#### ISTANZA DI PIANO ATTUATIVO "PA 31"

#### RISPOSTA ALLE RILEVAZIONI ELEVATE DAGLI ORGANI COMPETENTI IN MATERIA DI ASSOGGETTABILITA' ALLA VAS.

## Attuazione del Piano Attuativo PA 31

RISPOSTA ALLE OSSERVAZIONI  
FORMULATE DAGLI ENTI

Estratto Carta della Vulnerabilità del PS del Comune di Ponsacco

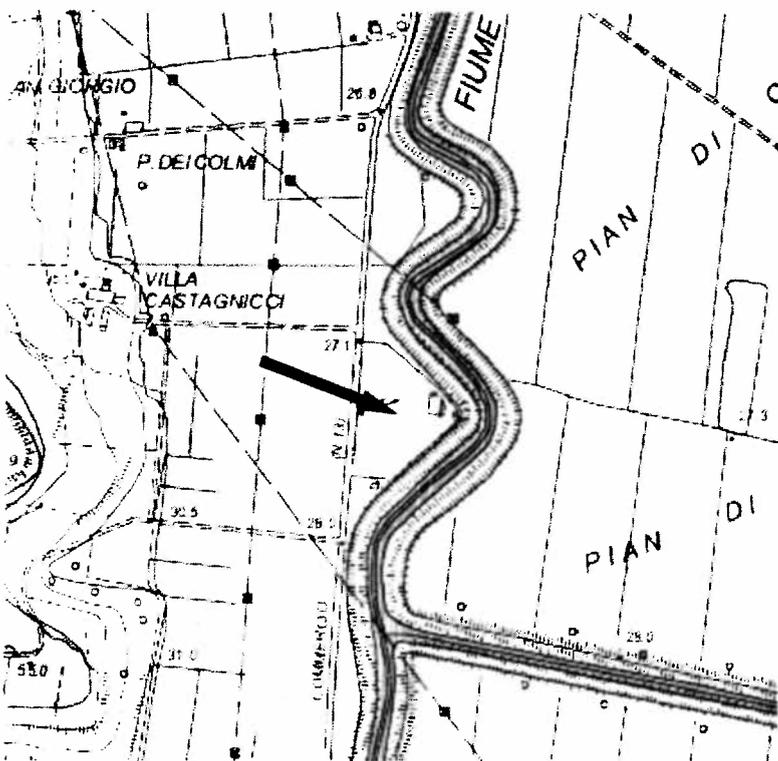
**OSSERVAZIONI FORMULATE DALL'AMMINISTRAZIONE PROVINCIALE settore Urbanistica**

Classe di Vulnerabilità Idrogeologica

Dall'esame della Carta Della Vulnerabilità del PS (redatta ai sensi dell'art.9 del PTC) da cui il R.U comunale e la previsione del comparto PA31 discendono l'area interessata dall'intervento ricade in classe di Vulnerabilità 3b corrispondente a Vulnerabilità Medio Alta.

Le condizioni alla trasformazione del territorio riportate nella relazione geologica non evidenziano limitazioni alla realizzazione dell'intervento in progetto.

L'intervento in progetto non prevede la realizzazione di manufatti significativi e non si configura come una discarica per inerti.
